2024.8.8

TITLE: Sheet_1		REV: 1.0
嘉立创EDA	Company: Your Company	Sheet: 1/1
	Date: 2024-01-10	Drawn By: Denjhang

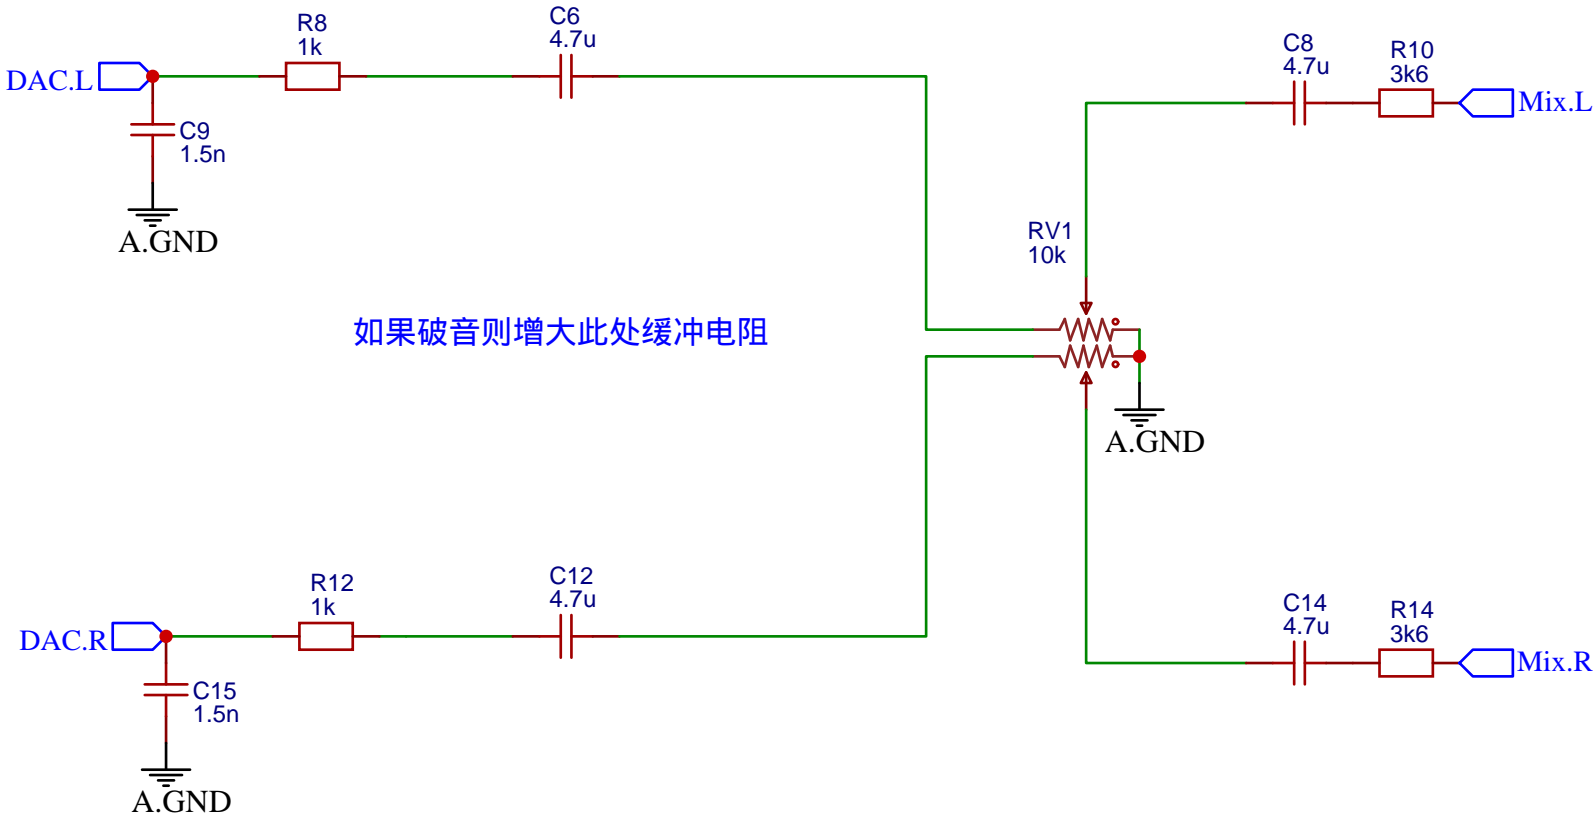
再来个YMF289焊盘，YMF297焊盘

- 1.删除sck
- 2.添加多晶振焊盘
- 3.时钟切换开关
- 4.全贴片化运放

此方案生成的偏置电压反而不如两个100k电阻的精确

第一级可用山寨LM358，第二级可用原装LM358

第一级用原装LM358将导致破音，可见LM358有多垃圾，单电源5倍放大都做不到。

如果破音则增大此处缓冲电阻
